Informe Consolidado de Solicitud de Aclaraciones, Rectificaciones y/o Ampliaciones Complementario al Estudio de Impacto Ambiental del Proyecto "Parque Fotovoltaico Llanos de Mara  n"

Nombre del Titular : Parque Solar Llanos de Mara  n SpA
Nombre de los Representantes Legales : Carlos Manuel Pavon, Diego Caballero y Felipe Grez
Direcci  n : Alonso de Monroy 2677, oficina 202A

El presente Informe Consolidado de Solicitud de Aclaraciones, Rectificaciones o Ampliaciones al Estudio de Impacto Ambiental del proyecto "Parque Fotovoltaico Llanos de Mara  n", contiene las observaciones generadas en virtud de la revisi  n de la Adenda.

Artículo 151

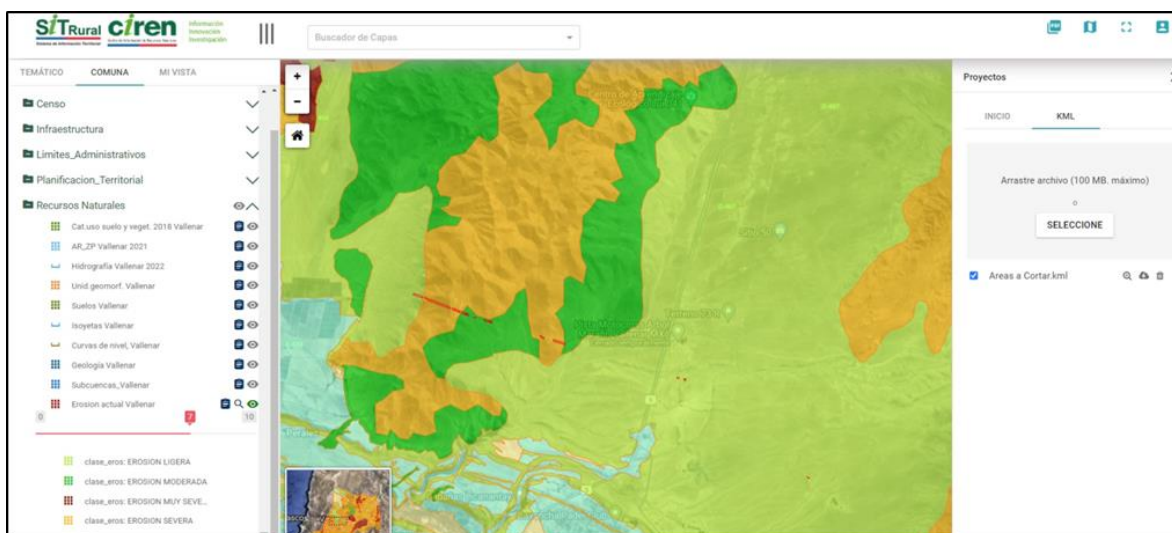
6.5. Respecto a la respuesta 6.10.2 de la Adenda, el Proponente señala que: *“las pendientes y los grados de erosión fueron extraídos del estudio denominado Evaluación de la erosión Actual y restricción de corta por pendientes”*, realizado por la empresa EDAFOS, que se entrega en el apéndice E del Anexo 5.7 de la Adenda. En dicho estudio se define la Clase de Erosión “Menor a moderada” como aquella “Sin presencia de signos mencionados en otras categorías”, por lo tanto, no tendría restricciones de corta en pendientes menores a 10% y entre 10 y 30%, como lo establece el artículo 6 del D.S. N° 68/2010 Reglamento de Suelos Aguas y Humedales del Ministerio de Agricultura. Respecto del estudio desarrollado por la empresa EDAFOS, en este se señala que el Grado de Erosión denominado “menor a moderada” fue aplicado según el criterio expuesto en el documento “Consideraciones para la Formulación del Plan de Manejo Foresta de Bosque Nativo Ley
